工程指示 / 要求簡箋 ENGINEER INSTRUCTIONS(E.I.)

工程指示編號:	EI- 6166	修改版本:	1
	HK-		
工程編號:	J 856	工程名稱:	天榮站
收件人:	生統/梅; 楊輝	發件人:	Johnny
工程項目:	2ndVMU 幕牆單元件 生產 (厂用- 不銹鋼巴)	日期:	12/05/2023

工程號	J856	類別		物料號	M1	
地盘	天榮站	制圖	李傳鵬	2022-11-26	圖號	LBB-1
修改	-	採用工廠		2022-11-27	數量	-
日期	-	材料颜色	-	2022-11-28	單件重量	- (KG)
图纸名称	铝料加工图	復核	練松文			
材料	<del>4M</del> 不銹鋼巴	批准	林仁安

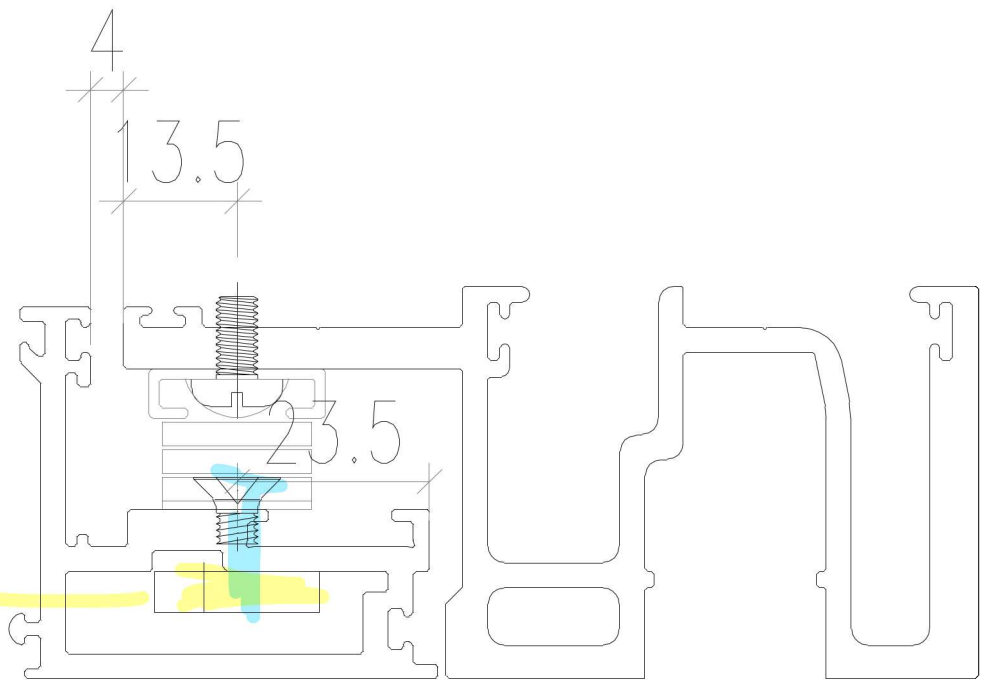
內容: 請見附件為不銹鋼巴資料"LBB-1",  
由於現時生產趕急, 請工廠查詢庫存; 如有此款不銹鋼巴請工廠優先使用以配合生產  
接受使用#304 材質使用- 作VMU\_5989 x 12 件加工

請採用現有不銹鋼巴闊度- 回覆現庫存為25mm 闊

25mm

M5牙

12 件作VMU 生產

數量: ~~2000~~ 件

加配厂自制不銹鋼巴 最少3mm及  
加長螺絲用
